伊方発電所 1 号炉及び 2 号炉の 廃止措置計画変更に係る申請の概要について

(審査会合における指摘事項の回答)

令和 4 年 7 月 1 2 日
四国電力株式会社

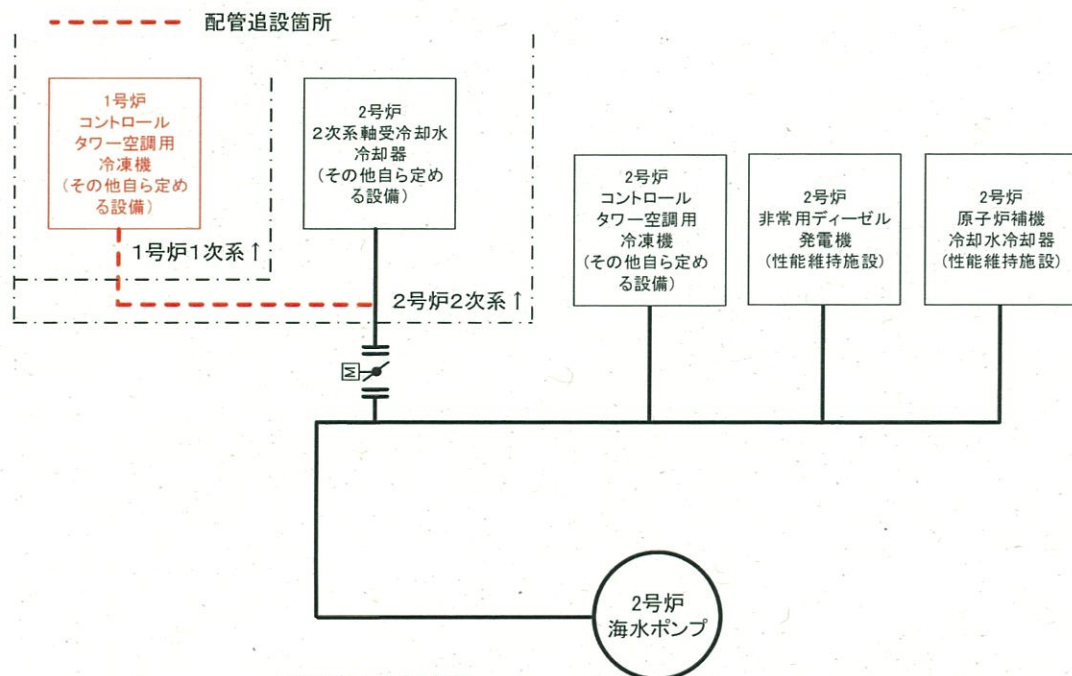
2号炉海水ポンプを1号炉との共用設備として整理することについて再検討すること。

○2号炉海水ポンプの供給先に1号炉が追加となるため、2号炉海水ポンプを1号炉および2号炉の「共用」設備として維持管理することを、廃止措置計画本文六のなかに記載し明確化する。

○また、性能維持施設へ海水を供給するために必要な負荷に対して、十分な容量を確保できることを追記する。

施設区分	設備等の区分	位置、構造及び設備※1		維持機能	性能	維持期間	
		設備(建家)名称	維持台数				
現状記載 その他主要施設	原子炉補機冷却海水設備	海水ポンプ※3	1台	既許認可 どおり	冷却機能 (自動起動機能を除く。)	性能維持施設へ海水を供給できる状態であること。 2号炉使用済燃料貯蔵設備内の使用済燃料の搬出が完了するまで	
※1 : 3号炉との共用施設は、維持管理の対象から除く。 ※2 : 1号炉のみとの共用施設は、維持管理の対象に含む。 ※3 : 海水供給先に1号炉を含む。							
修正箇所は赤字 修正案	施設区分	設備等の区分	位置、構造及び設備※1		維持機能	性能	維持期間
			設備(建家)名称	維持台数			
その他主要施設	原子炉補機冷却海水設備	海水ポンプ※2	1台	既許認可 どおり※3	冷却機能 (自動起動機能を除く。)	性能維持施設へ海水を供給できる状態であること。 2号炉使用済燃料貯蔵設備内の使用済燃料の搬出が完了するまで	
※1 : 3号炉との共用施設は、維持管理の対象から除く。 ※2 : 1号炉のみとの共用施設は、維持管理の対象に含む。 ※3 : 海水供給先に1号炉を含めても、2号炉の性能維持施設へ海水を供給するために必要な負荷に対して、十分な容量を確保可能。

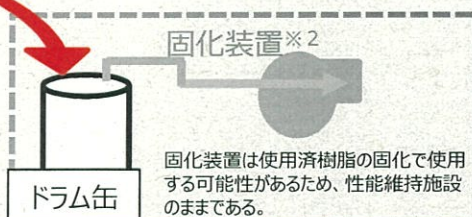
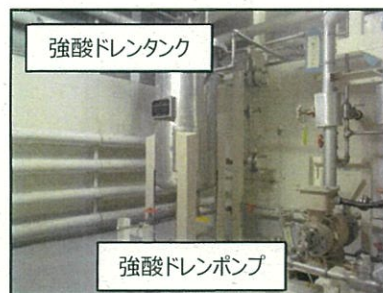
強酸ドレンポンプ廃止に伴う強酸ドレンの処理方法の運用変更について説明すること。

○1号炉海水ポンプ廃止による1号炉強酸ドレンポンプの廃止に伴い、強酸ドレンの処理方法については、人の手を介して直接ドラム缶に廃液を投入する運用に変更する。

強酸ドレンポンプを廃止

耐薬品性の運搬用密閉容器を用い、
人の手によりドラム缶に強酸ドレンを投入

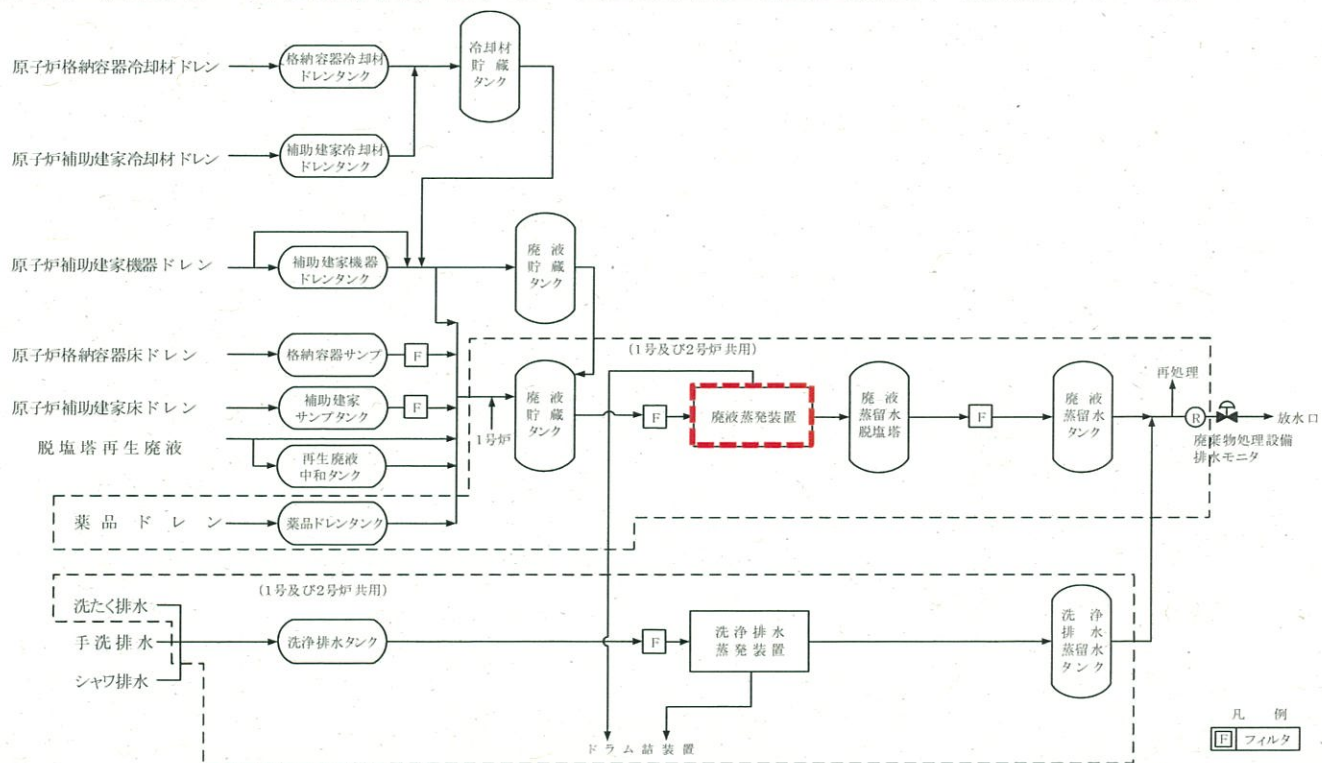
○固化処理方法の運用変更により安全性を損なわないことを、実用発電用原子炉及びその附属施設の技術基準に関する規則(技術基準規則)等の要求を参考にして下表のとおり確認した。

以上より、液体廃棄物を取り扱う場合に「床及び壁面が漏えいし難い構造」であり、「万一漏えいした場合に適切に措置できる設計」とあるという既許認可(設置許可)の記載内容を満足している。

技術基準規則(抜粋)	確認結果
<p>第三十九条(廃棄物処理設備等)</p> <p>第2項第1号 放射性廃棄物処理施設内部の床面及び壁面は、流体状の放射性廃棄物が漏えいし難い構造であること。</p> <p>第2項第2号 放射性廃棄物処理施設内部の床面は、床面の傾斜又は床面に設けられた溝の傾斜により流体状の放射性廃棄物が排液受け口に導かれる構造であり、かつ、流体状の放射性廃棄物(気体状のものを除く。以下同じ。)を処理する設備の周辺部には、流体状の放射性廃棄物の漏えいの拡大を防止するための堰が施設されていること。</p> <p>第2項第3号 放射性廃棄物処理施設外に通じる出入口又はその周辺部には、流体状の放射性廃棄物が放射性廃棄物処理施設外へ漏えいすることを防止するための堰が施設されていること。ただし、放射性廃棄物処理施設内部の床面が隣接する発電用原子炉施設の床面又は地表面より低い場合であって、放射性廃棄物処理施設外へ漏えいするおそれがない場合は、この限りでない。</p>	<ul style="list-style-type: none"> ・ 既設の原子炉補助建家・管理区域内のみで処理するため、床面及び壁面は耐水性を有する塗料を塗布する等の漏えいし難い構造となっており問題ない。 ・ 既設の原子炉補助建家・管理区域内のみで処理するため、床面の傾斜等により目皿等に導かれる構造となっており問題ない。 ・ 強酸ドレンタンク廻りにはコンクリート製の堰が設置されている。また、ドラム詰室等への運搬時には密閉容器を用いること、ドラム缶への投入時には吸水シート等を準備することにより漏えいの拡大を防止する運用とする。 ・ 既設の原子炉補助建家・管理区域内のみで処理するため、施設外へ漏えいすることを防止するための堰等が施設されており問題ない。
